工程名称: 天津恒同威科技生产总部
级别: 甲级
证书编号: A11200183012
天津市住房和城乡建设委员会制

补充
变更

原因: 应业主使用要求, 在建筑规划总高和层数不变的情况下, 修改本项目A#C#楼3至12层层高

AB2-2剖面 1:100

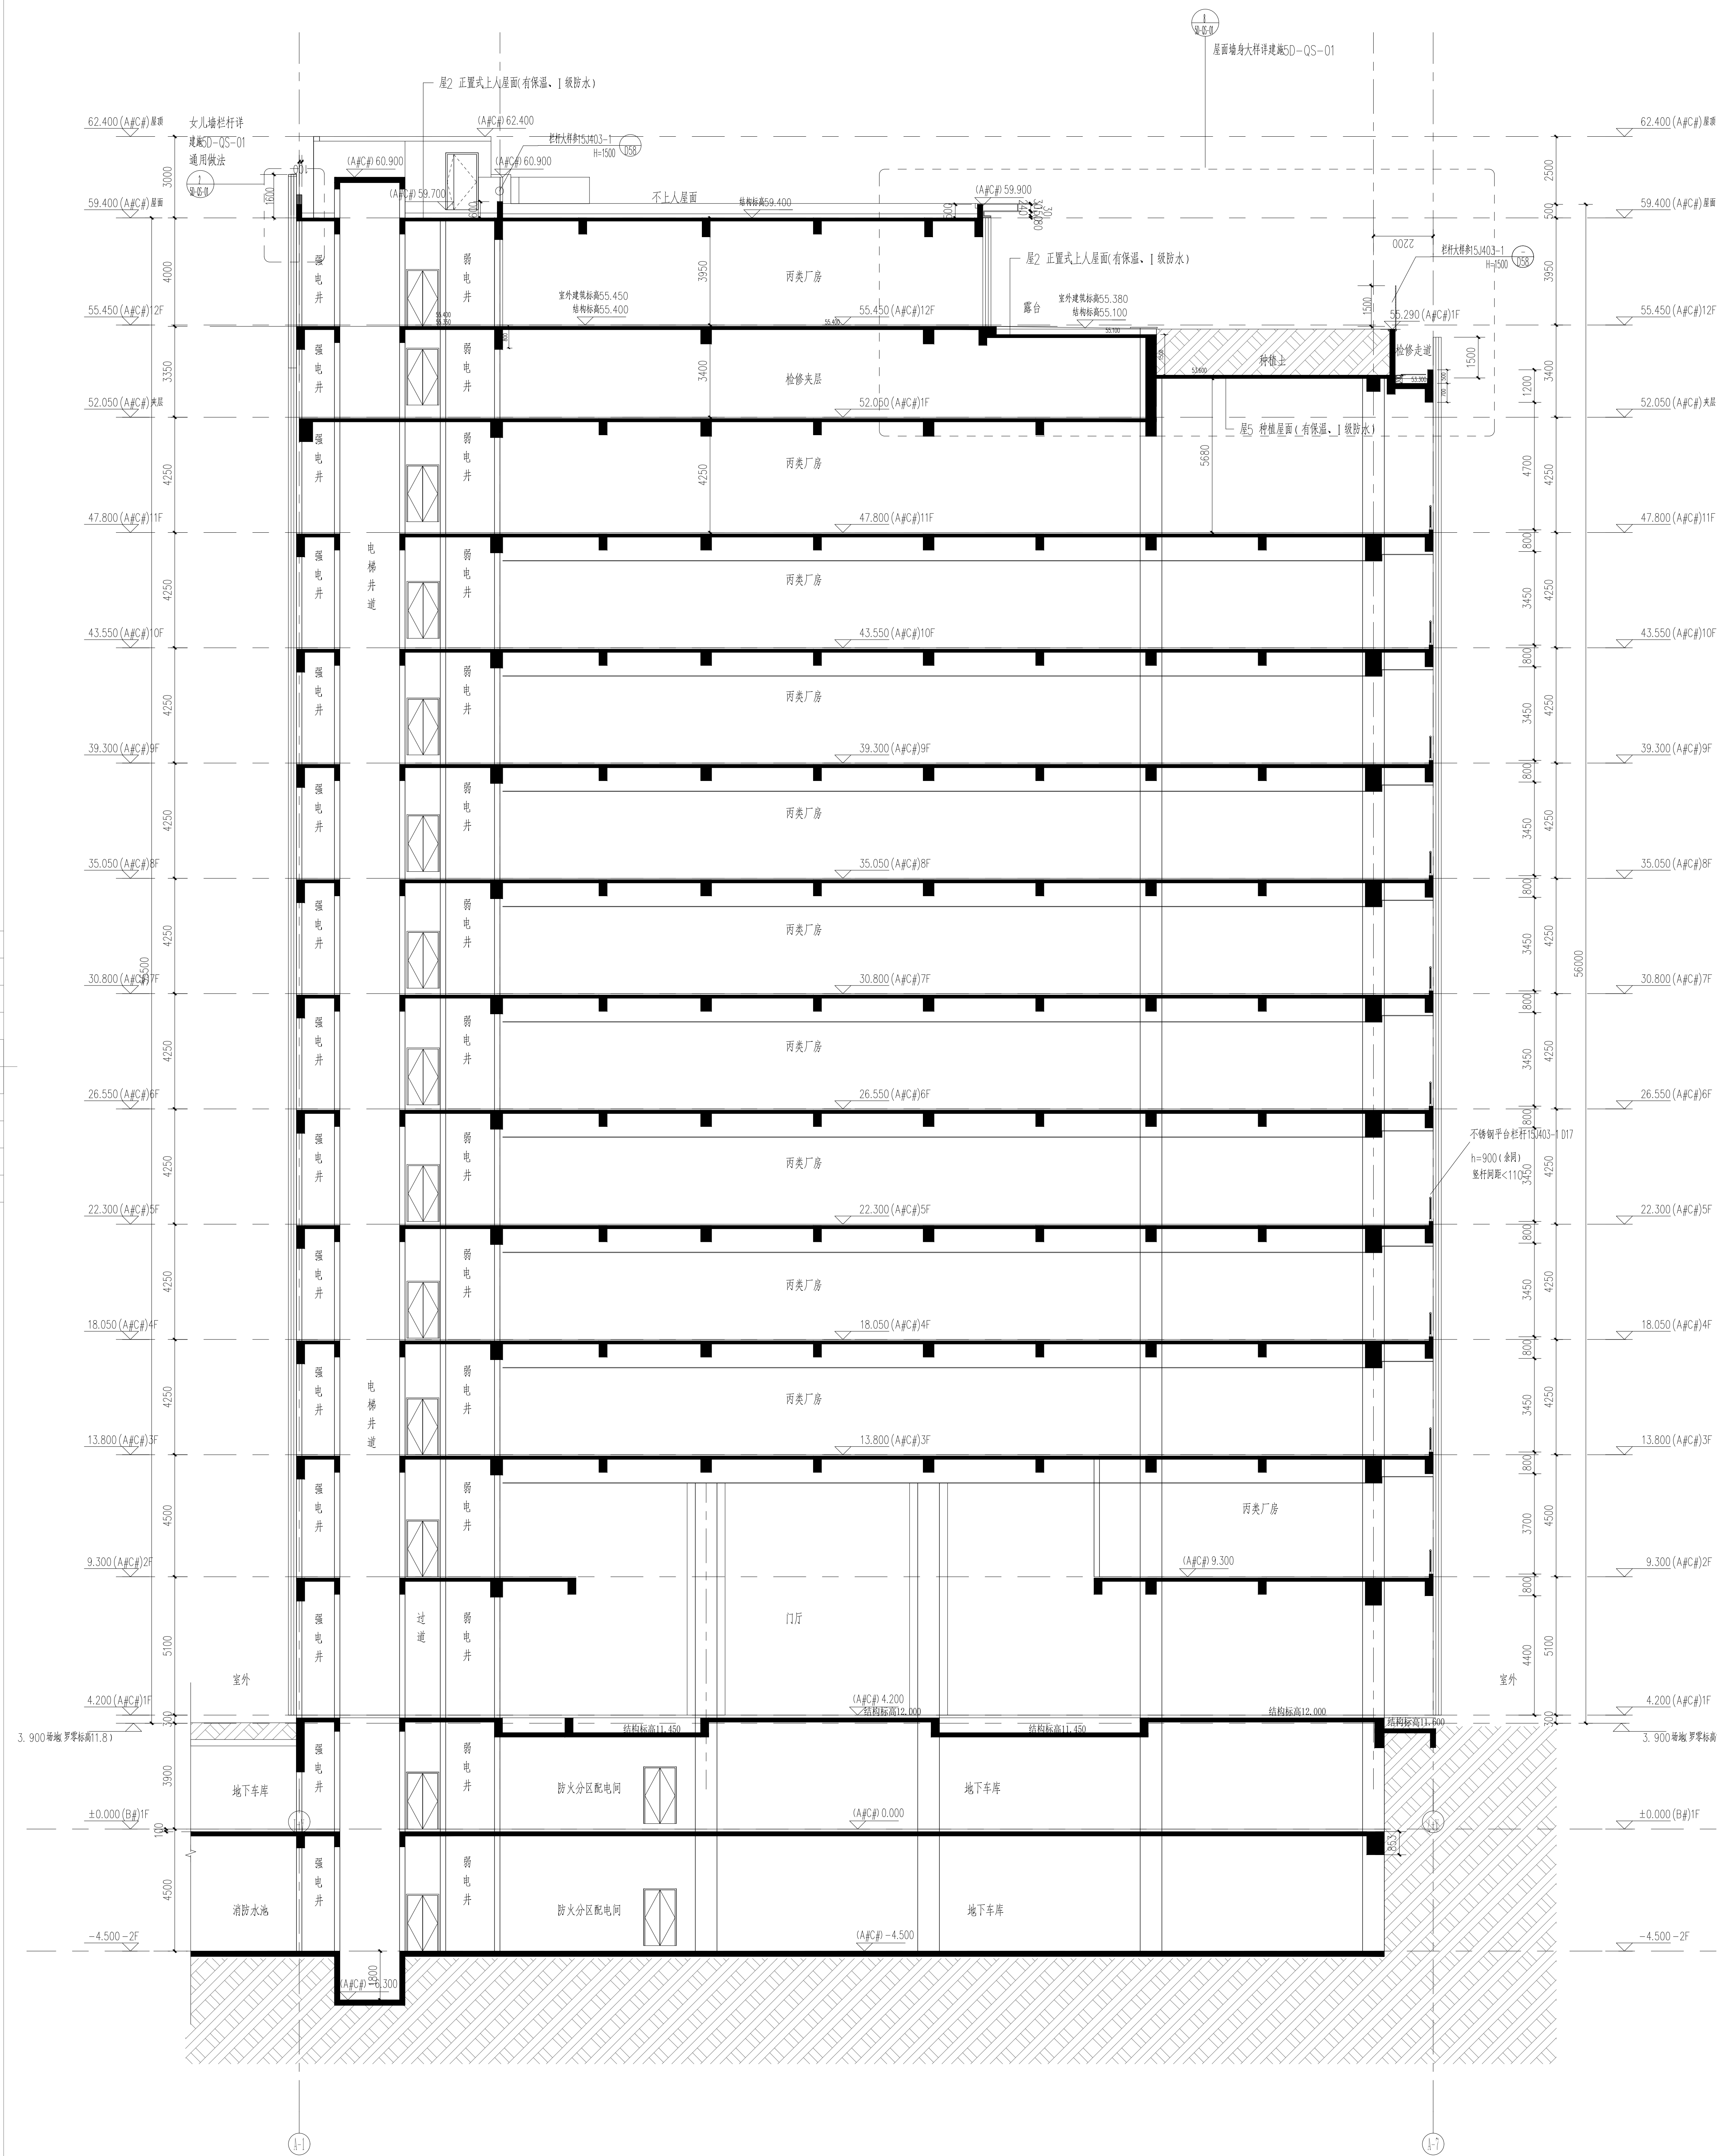
- A#/C#楼3至10层, 各层层高变更为4250, 11层层高变更为7650, 夹层层高变更为3400, 12层层高变更为3950, 各层标高相应修改, 详见A#剖面图3P0-01-A及C#剖面图3P0-03-C(出图日期为2024.3-v2.0)
- A#/C#楼3-12层各楼层平面图内, 层高表相应更改。

- A#/C#楼相关标高相应更改。
- A#/C#楼相关的楼梯踏步高度相应修改。

A#C#层高表 v2.0				
楼层	相对标高	罗零标高	层高(MM)	本图
W M	62.4M	70.300		
W F	59.40M	67.300	3000	
12 F	55.45M	63.350	3950	
夹层	52.05M	59.950	3400	7650
11 F	47.80M	55.700	4250	
10 F	43.55M	51.450	4250	
9 F	39.30M	47.200	4250	
8 F	35.05M	42.950	4250	
7 F	30.80M	38.700	4250	
6 F	26.55M	34.450	4250	
5 F	22.30M	30.200	4250	
4 F	18.05M	25.950	4250	
3 F	13.80M	21.700	4250	
2 F	9.30M	17.200	4500	
1 F	4.20M	12.100	5100	
地下-1 F	±0.00M	7.900	4200	
地下-2 F	-4.5M	3.400	4500
